INFORME DE CONTROL ESPECÍFICO N° 023-2024-2-0447-SCE

"VALORIZACIÓN Y PAGO DE PARTIDAS NO EJECUTADAS,
PARCIALMENTE EJECUTADAS Y DEFICIENTEMENTE
EJECUTADAS DE LA OBRA: AMPLIACIÓN,
MEJORAMIENTO DE LOS SERVICIOS EDUCATIVOS DE LA
I.E.I. PRIMAVERA DE LA LOCALIDAD DE YANAHUANCA,
DISTRITO DE YANAHUANCA, PROVINCIA DE DANIEL
ALCIDES CARRIÓN - PASCO"

INFORME DE CONTROL ESPECÍFICO Nº 023-2024-2-0447-SCE

Imagen n.º 12 Detalle de Pozo a tierra

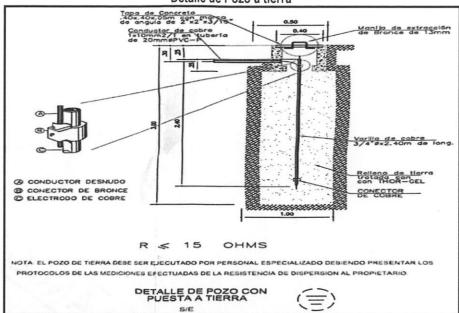
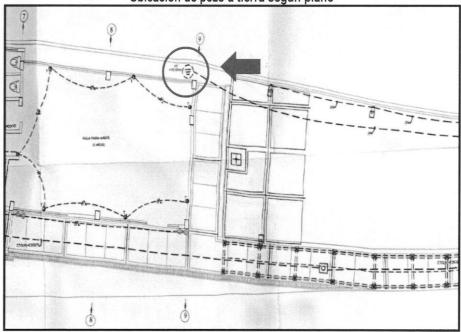
Según los planos IE-01 e IE-02 – Instalaciones Eléctricas

De la revisión a los planos precitados, se verificó el detalle y la ubicación del pozo a tierra, tal como se muestra en las imágenes siguientes:

En la visita de inspección física realizada el 6 de marzo de 2024 (Apéndice n.º 16), no se encontró evidencia física del pozo a tierra en la ubicación que especifica el plano, tal como se observa en la imagen siguiente:

Imagen n.° 15
Detalle de Reflector led Lightmotiv HIT 1x70 según plano

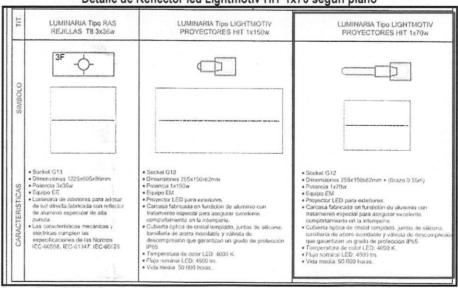
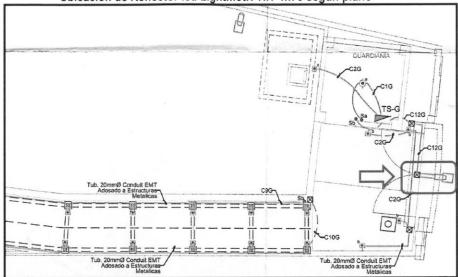
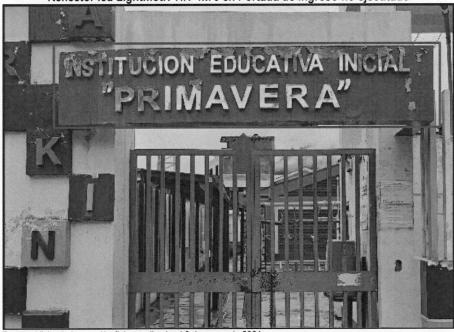
Según los planos IE-03 - Instalaciones Eléctricas

De la revisión al plano precitado, se verificó el detalle y la ubicación del Reflector Led para la portada de ingreso, tal como se muestra en las imágenes siguientes:

En la visita de inspección física realizada el 6 de marzo de 2024 (Apéndice n.º 16), no se encontró evidencia física del Reflector Led en la portada de ingreso de la I.E.I Primavera, tal como se observa en la imagen siguiente:

Imagen n.° 17 Reflector led Lightmotiv HIT 1x70 en Portada de ingreso no ejecutado

> Imagen n.º 19 Espejo biselado no ejecutado en los servicios higiénicos

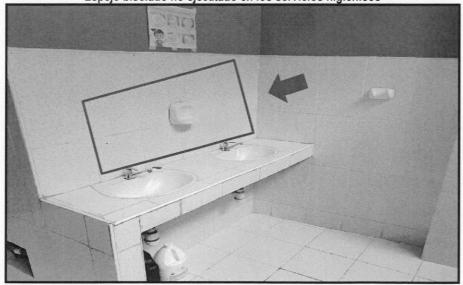
En la visita de inspección física realizada el 6 de marzo de 2024 (Apéndice n.º 16), no se encontraron espejos en ninguno de los servicios higiénicos de la I.E.I Primavera, tal como se observa en la imagen siguiente:

Imagen n.º 20 Partida Caja metálica para válvula

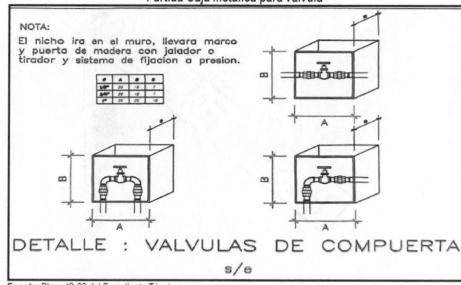
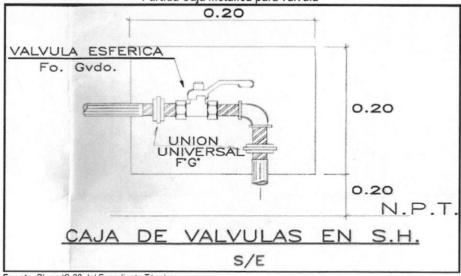
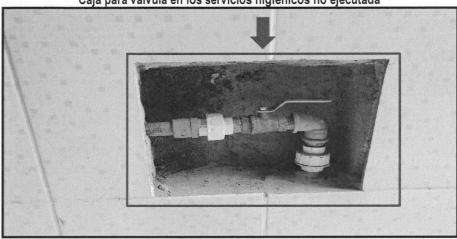
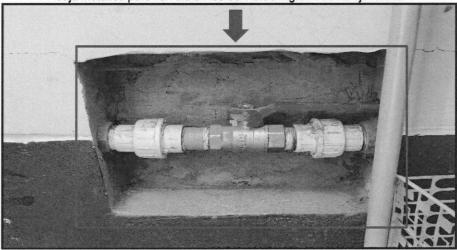
Según el plano IS-02 - Instalaciones Sanitarias

De la revisión al plano precitado, se verificó los detalles de las cajas para las válvulas en los SS. HH, tal como se muestra en las imágenes siguientes:

De la visita de inspección física realizada el 6 de marzo de 2024 (Apéndice n.º 16), se evidenció que no se colocaron las cajas y tapas en los nichos de las válvulas de los SS.HH. de la I.E.I. Primavera, tal como se observa en las imágenes siguientes:

Imagen n.° 22 Caja para válvula en los servicios higiénicos no ejecutada

Imagen n.º 23
Caja metálica para válvula en los servicios higiénicos no ejecutada

Imagen n.º 38
Chapas con llaves interior y exterior 2 golpes no colocadas en Guardianía,

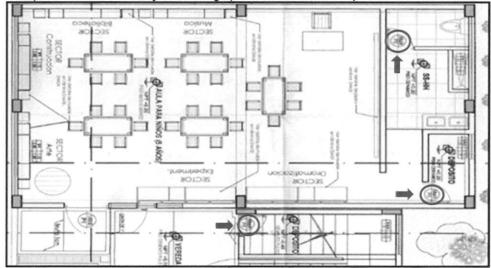
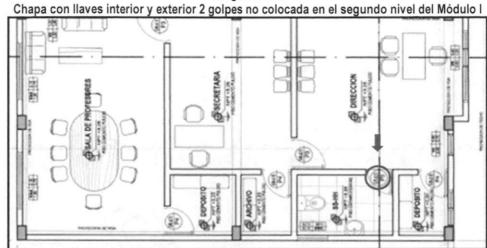
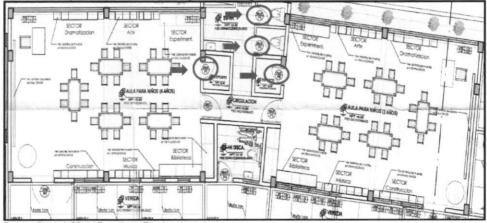
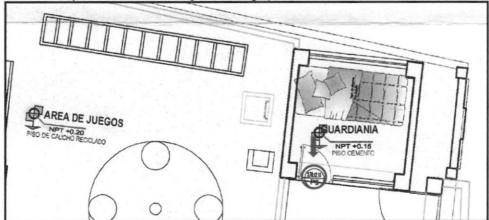
Según los planos A-02 – Planimetría general y DT-09 – Detalle de puertas

En la visita de inspección física realizada el 6 de marzo de 2024 (Apéndice n.º 16), se evidenció que solo se ejecutaron correctamente once (11) chapas en la I.E.I. Primavera; en las puertas restantes, en lugar de colocar la Chapa 2 golpes como indica el Expediente Técnico, se colocaron Cerraduras Pomo (tipo bola), como se observa en la imagen siguiente:

En las imágenes siguientes se indica la ubicación de las chapas colocadas que no se ejecutaron correctamente y no corresponden a lo indicado en el Expediente Técnico:

Imagen n.º 46
Detalle de Mueble 04 – Sector de Construcción

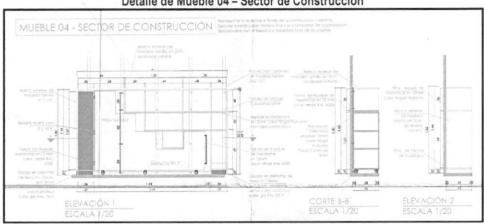
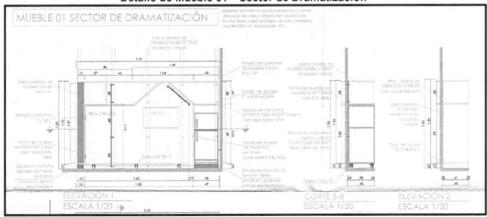
Según los planos DT-12 y DT-13 - Detalle de Mobiliario Aulas y Administración

De la revisión a los planos del Expediente Técnico (Apéndice n.º 29), se verifica los detalles de los mobiliarios a adquirir, como son los muebles, escritorios, sillas, mesas, pizarras, etc., como observa en las imágenes siguientes.

Asimismo, en la Liquidación de obra (Apéndice n.º 59), se adjuntaron los planos de replanteo, donde no se visualiza los bloques de los muebles que figuran en los planos aprobados del Expediente Técnico (Apéndice n.º 29), deduciendo que el contratista borró dichos bloques debido a que no hizo la entrega de los muebles faltantes, tal como se muestra en el cuadro siguiente:

Imagen n.º 49 Detalles 1 y 2 del cielorraso suspendido

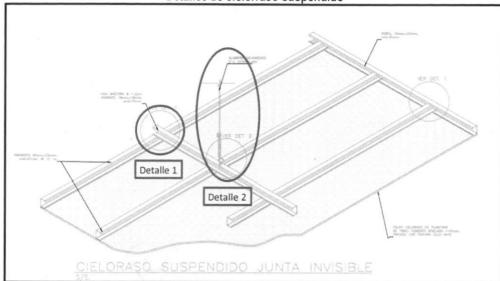
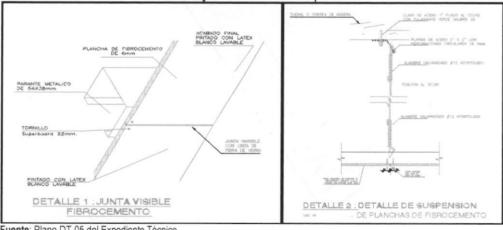
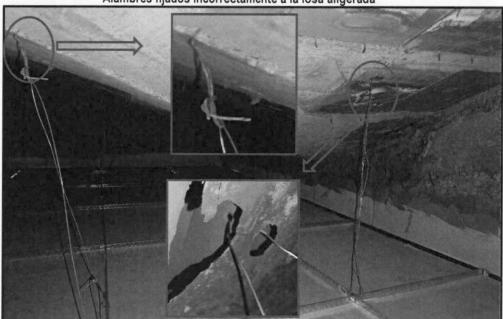
Según el plano DT-05 - Detalle de cielo raso

Se verificó que el cielorraso suspendido está compuesto de planchas de fibro cemento biselado de 1.22m x 2.44m y e=6mm, con una estructura de perfiles metálicos (rieles de 65mm x 25mm x 0.45mm y parantes de 64mm x 38mm x 0.45mm), soportado por alambres galvanizados #12 fijados a la losa aligerada con clavos de acero de 1" mediante fulminantes, tal como se muestra.

De la visita de inspección realizada el 6 de marzo de 2024, se verificó que el cielorraso suspendido no corresponde a lo indicado en el plano DT-05 (Apéndice n.º 29), encontrándose una plancha de fibrocemento con un espesor de 4mm en una estructura metálica compuesta por Tees primarios, secundarios y terciarios; asimismo, los alambres que soportan la estructura son de calibre 16 y no de calibre 12 como indica el plano DT-05 (Apéndice n.º 29), estos alambres no fueron fijados con clavos de acero hacia la losa aligerada como se indica en el plano, en su lugar fueron fijados de una forma inadecuada sujetándolos en los alambres sobrantes embebidos en la losa aligerada propios del encofrado y en algunos casos fijados en el propio ladrillo de techo, tal como se muestra en las imágenes siguientes:

Los alambres que sujetan la estructura del cielorraso, al estar figados incorrectamente a la losa aligerada (ladrillos y alambres expuestos), corren el riesgo de desprenderse, lo que ocasionaría la deformación parcial o total, y un posible colapso del cielorraso con el paso del tiempo. A su vez, la plancha de 4 mm colocada tiene propiedades menores a la de 6 mm indicada en el Expediente Técnico; a continuación, se detalla las propiedades más relevantes:

Imagen n.° 59 Espesor de madera igual a 3/4", menor a lo indicado en el Expediente Técnico

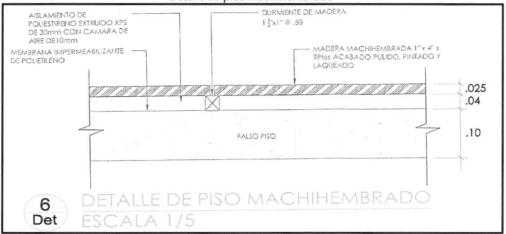
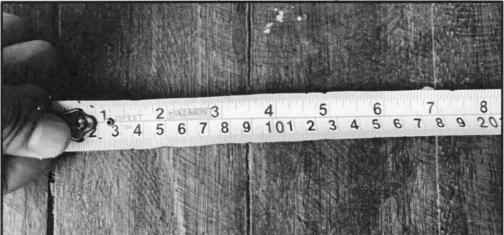
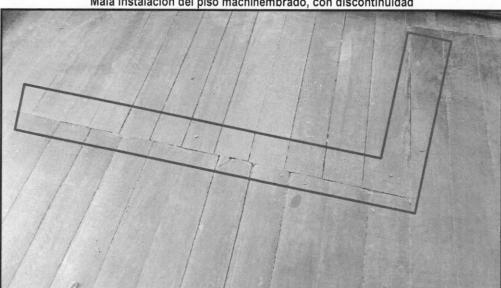
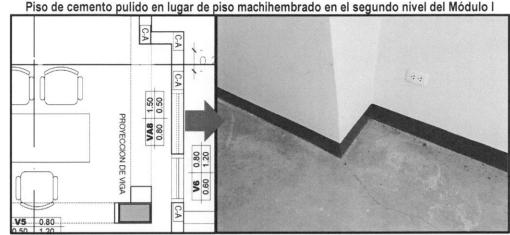
Según el plano DT-14 - Detalle de pisos interiores.

Se verificó que el piso machihembrado está compuesto de madera de 1"x4"x9" que descansa sobre durmientes de listones de madera de 1 ½"x1" separados a 60 cm con un sistema de aislamiento con poliestireno extruido XPS de 30 mm sobre una membrana impermeabilizante de polietileno, tal como se muestra en las imágenes siguientes:

Asimismo, en el plano precitado se consideró que la junta de cambio de piso machihembrado a piso de cemento pulido sea mediante un perfil T de aluminio de 2 mm, tal como se muestra en la imagen siguiente:

De la visita de inspección física realizada el 6 de marzo de 2024 (Apéndice n.º 16), se verificó que el piso machihembrado tiene un ancho de 9 cm y un espesor de 3/4"; lo cual, difiere de lo indicado en el plano DT-14 (Apéndice n.º 29), donde considera un ancho de 4" y un espesor de 1", como se muestra en las imágenes siguientes:

Asimismo, se advirtió que, en el aula de 05 años del Módulo I, realizaron una mala instalación del piso, evidenciándose que fue cortado y corregido de forma incorrecta, tal como se muestra en la imagen siguiente:

También, se evidenció que los cambios de pisos no fueron ejecutados de acuerdo con lo establecido en el plano DT-14 (Apéndice n.º 29), observándose que existe una diferencia de nivel entre el piso machinembrado y el piso de cemento pulido; además, el contratista no colocó el perfil T de aluminio de 2mm para separar ambos tipos de pisos, como se muestra en la imagen siguiente:

Imagen n.° 66 Detalle de ventana de madera

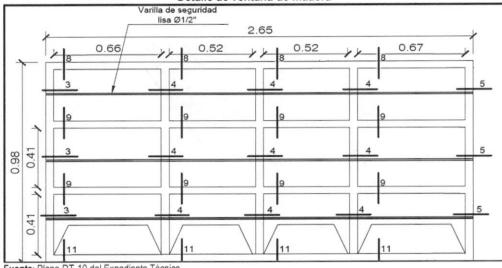
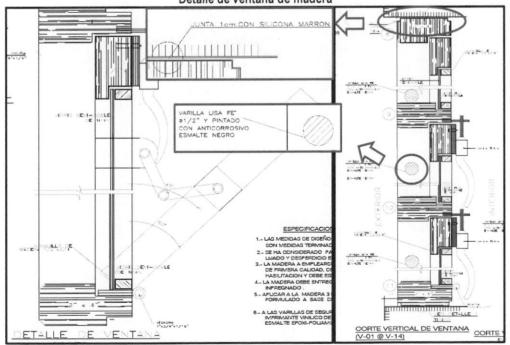
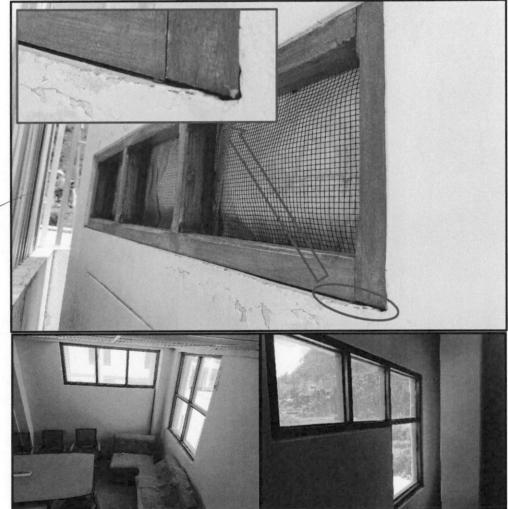
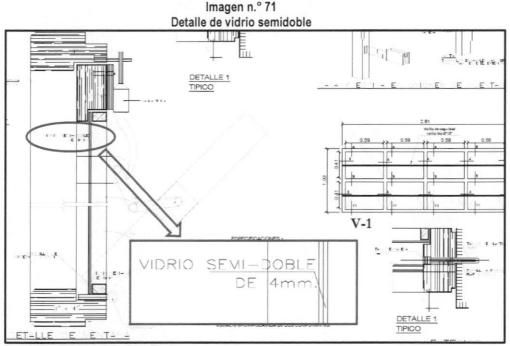
Según los planos DT-10 y DT-11 - Detalle de ventanas

De la revisión a los planos precitados, se verificó que los marcos de las ventanas fueron diseñados con listones de 2"x4" y con varillas lisas de 1/2" por la parte de afuera para su protección; también, el diseño indica que todas las ventanas deben abrirse para el interior con un sistema de manija típica; asimismo, las juntas entre el marco y el muro deberán ser selladas con silicona marrón, tal como se muestra en las imágenes siguientes.

De la visita de inspección física realizada el 6 de marzo de 2024 (Apéndice n.º 16), se evidenció que ninguna de las ventanas cuenta con las varillas de protección de la parte exterior, tampoco cuentan con un sistema de apertura con manijas típicas como indica los detalles de los planos DT-10 y DT-11 (Apéndice n.º 29); asimismo, no se usó silicona marrón en las juntas entre el marco y el muro, tal como se muestra en la imagen siguiente:

Imagen n.º 72 Vidrio de ventana colocado en obra con espesor de 2.69 mm

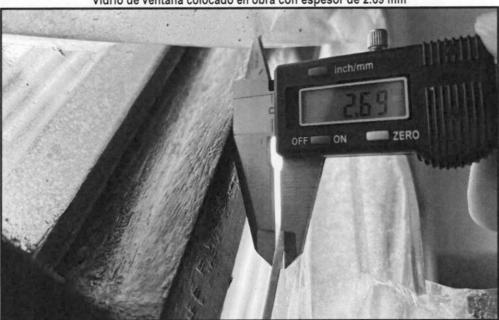
Según el plano DT-11 - Detalle de ventanas

De la revisión al plano precitado, se verificó que los vidrios serán semidobles con un espesor de 4 mm, tal como se muestra en la imagen siguiente:

De la visita de inspección física realizada el 6 de marzo de 2024 (Apéndice n.° 16), se evidenció que los vidrios colocados en las ventanas tienen un espesor de 2.69 mm y no un espesor de 4 mm como indica el plano DT-11 del Expediente Técnico (Apéndice n.° 29), tal como se muestra en la imagen siguiente:

lmagen n.° 77 Vista en planta del carrusel para niños

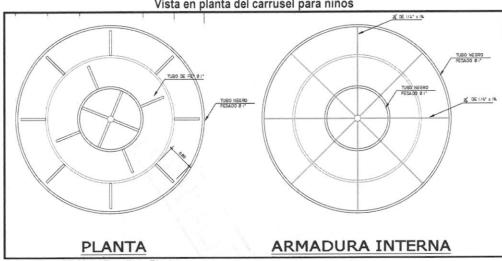
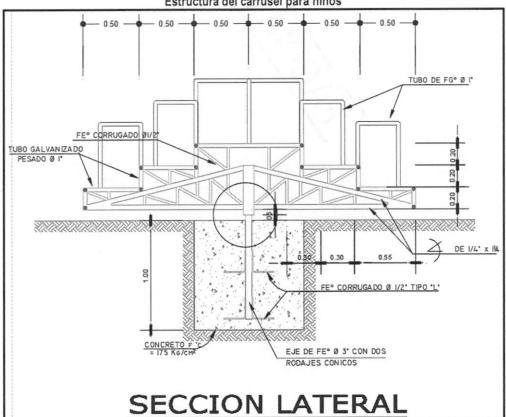
Según el plano DT-08 – Detalle de equipamiento y obra exterior

Se verificó que el carrusel para niños tiene un diseño a base de estructura metálica, con tubos galvanizados de 1", ángulos de ¼" x 1 ¼" y fierro corrugado de ½"; cuenta con 3 niveles (gradas) y el diámetro mayor es de 3 m, tal como se muestra en las imágenes siguientes:

De la visita de inspección física realizada el 6 de marzo de 2024 (Apéndice n.º 16), se evidenció que el carrusel para niños ejecutado tiene un diseño totalmente diferente a lo indicado en el plano DT-08 del Expediente Técnico (Apéndice n.º 29), siendo este de un solo nivel y con un diámetro de 1.78 m; tal como se muestra en la imagen siguiente:

Imagen n.° 81 Detalle de circulación techada

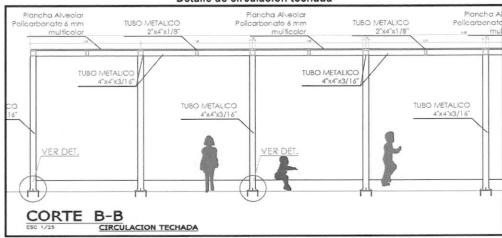
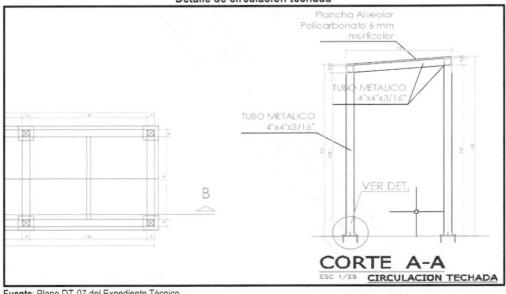
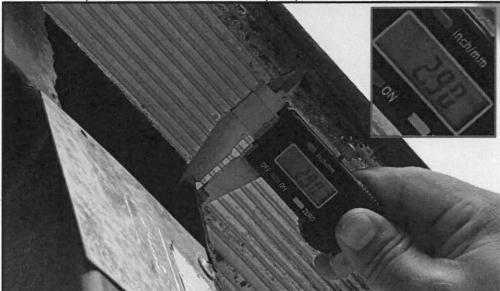
Según el plano DT-07 – Detalle de equipamiento y obra exterior

De la revisión al plano precitado, se verificó que la circulación techada tiene una estructura con tubos metálicos de 4"x4"x3/16" en las columnas y vigas principales, las vigas secundarias son de tubos metálicos de 2"x4"x1/8", y tiene una cobertura de Plancha alveolar de policarbonato de 6 mm de espesor; tal como se muestra en las imágenes siguientes:

Imagen n.º 82 Circulación techada ejecutado en obra

Se evidenció que los tubos metálicos de 4"x4"colocados no tienen un espesor de 3/16" (<> a 4.7 mm) como indica el plano DT-07; en su lugar, el Contratista colocó tubos metálicos de 4"x4" con espesor de

Según el plano IE-03 – Instalaciones Eléctricas

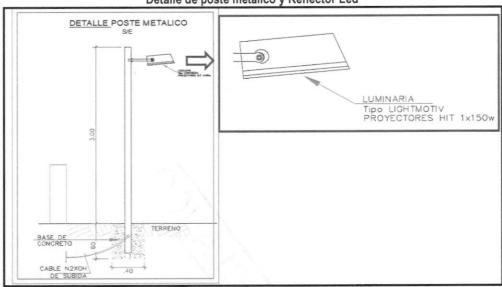
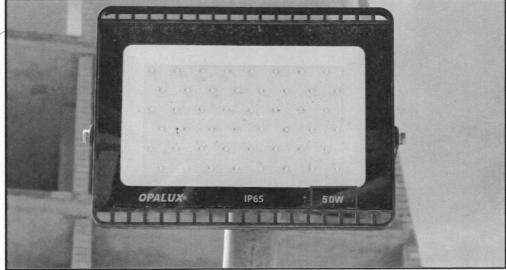
Comprende la partida: 11.11.01 Reflector Led Lightmotiv Hit 1x150 (incluye poste de fierro)

Se verificó que el reflector a colocar es de tipo Lightmotiv Hit 1x150; tal como se ve en la imagen siguiente:

De la visita de inspección física realizada el 6 de marzo de 2024 (Apéndice n.º 16), se evidenció que el reflector colocado no es de 150 w como indica el plano; en su lugar, el Contratista colocó un reflector de 50 w, incumpliendo los planos del Expediente Técnico (Apéndice n.º 29), ocasionando menor potencia y una reducción de la intensidad proyectada, tal como se muestra en la imagen siguiente:
